（仮称）千葉県銚子市沖における
洋上風力発電事業に係る
環境影響評価準備書

補足説明資料

千葉銚子オフショアウィンド合同会社

風力部会 補足説明資料 目次

図 10. 1. 2-12 海底ケーブルの敷設工による水の濁りの距離減衰

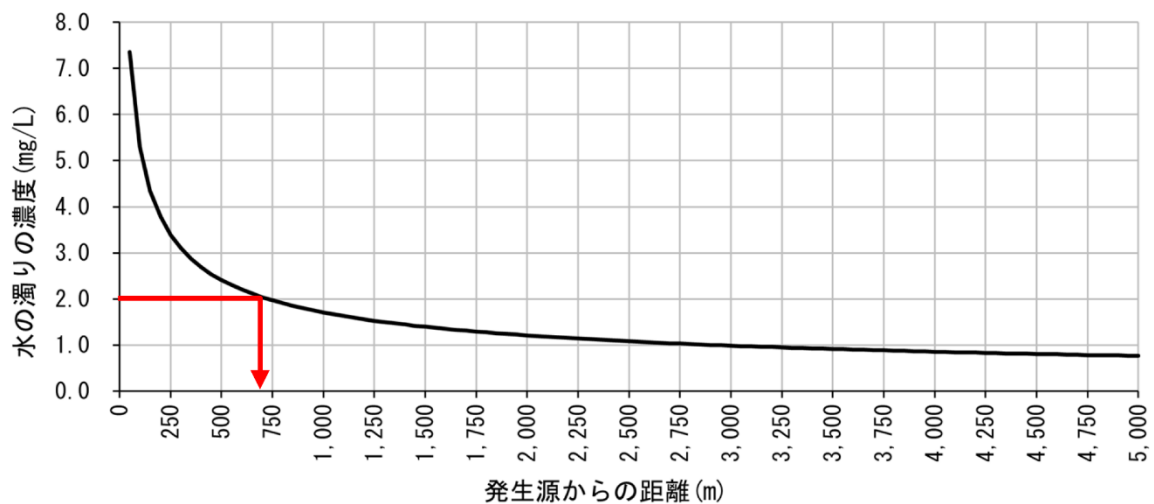
・ケーブル敷設工の濁り発生源を線源としているせいか、図10.1.2-12の距離減衰の予測結果が理解できません。上記と合わせて、距離減衰についても説明して下さい。（ちなみに、モノパイル打設工や洗掘防止工の距離減衰は理解できました。）

- ① 本図では最大包絡範囲の全体像がよく理解できません。全体像が分かる図を示していただきたい。
- ② 「図 10.1.2-12 海底ケーブルの敷設工による水の濁りの距離減衰」と本図の関連性がよく分かりません。例えば、図 10.1.2-13 では6mg/l と5mg/l の範囲の広さは大きく異なっていますが、図 10.1.2-12 を見ると 6mg/l と 5mg/l の発生源からの距離はほとんど変わりません。両図の関係について教えてください。

②図 10. 1. 2-12 は 1 箇所の点源から発生する濁りの距離減衰を表しているのに対して、図 10. 2. 2-13 は、岩井・井上の式では時間変化を考慮できないために、濁りの計算を 1 時間ごとの点源で行い、それぞれの結果を重ね合わせて SS 濃度の等濃度線を作成しています。これによって最大でもこの程度の濁りがこのように拡散する、というものを表しており、これは安全側での評価にはなりますが、過大でもあるため、評価書段階では予測・評価の方法を検討いたします。

図 53-1(1) 騒音の調査地点（環境基準の地域の類型指定、風力発電機までの距離等）

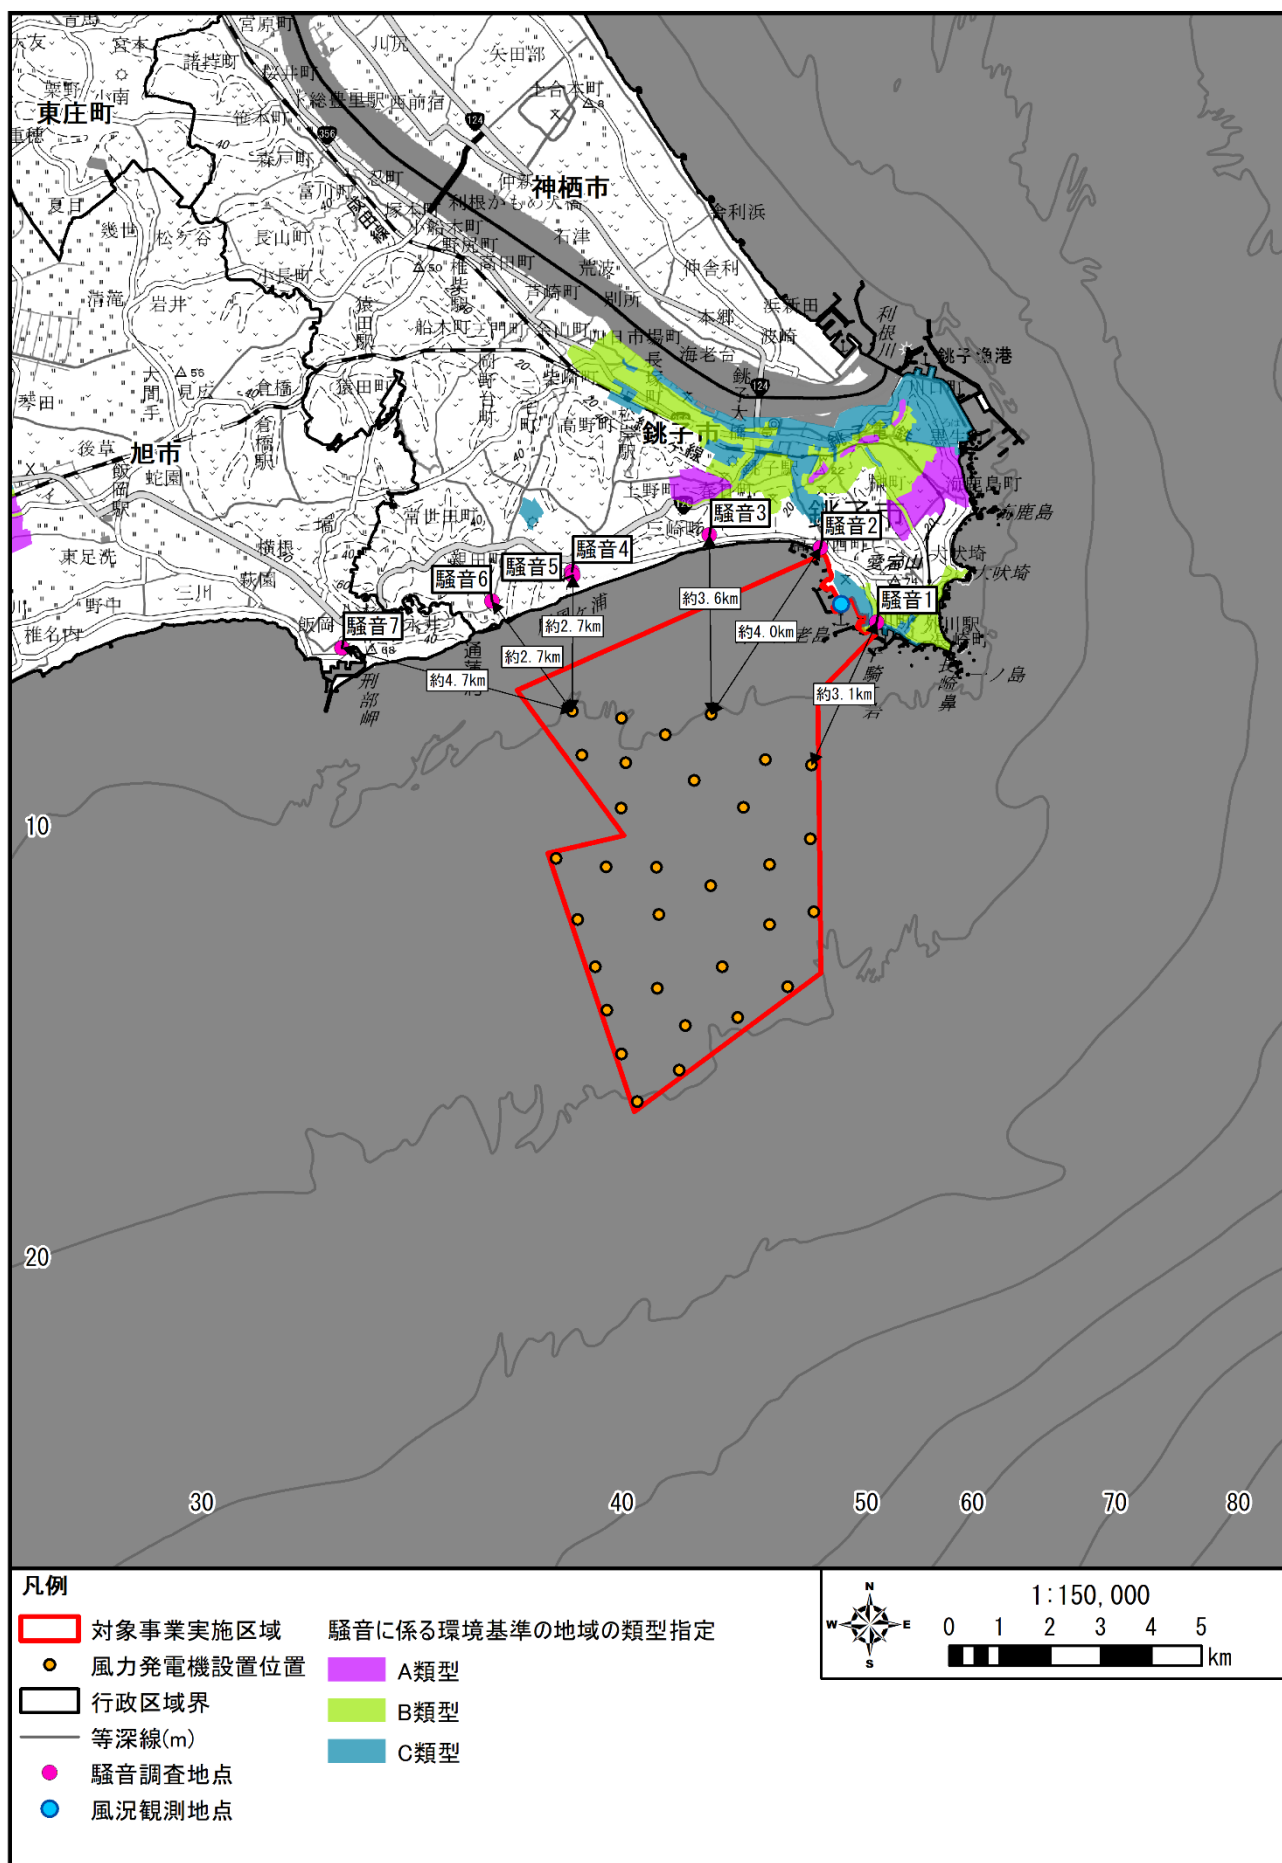
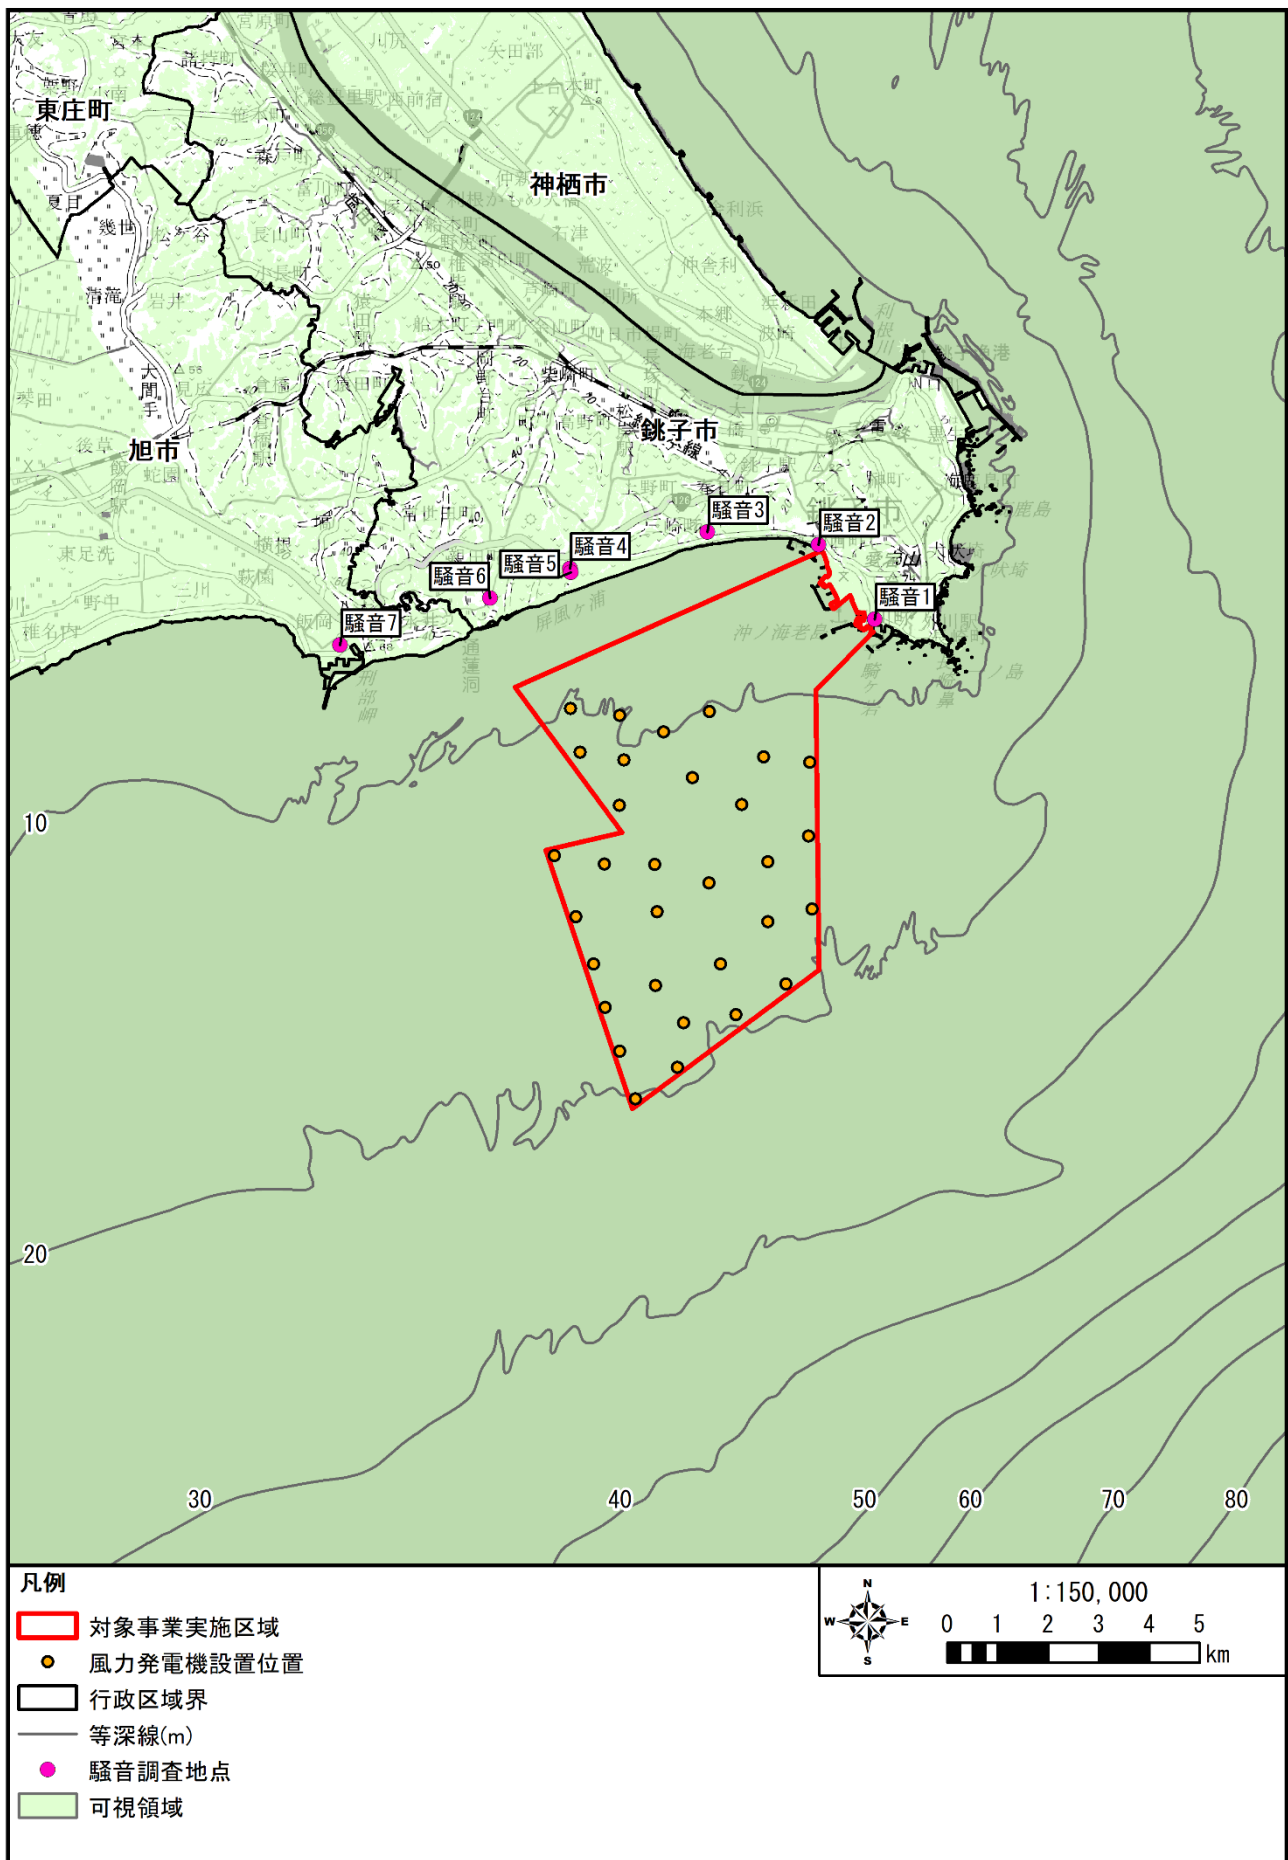
【チェックリストNo. 15】

騒音の調査地点図を図 53-1～図 53-8 に示します。
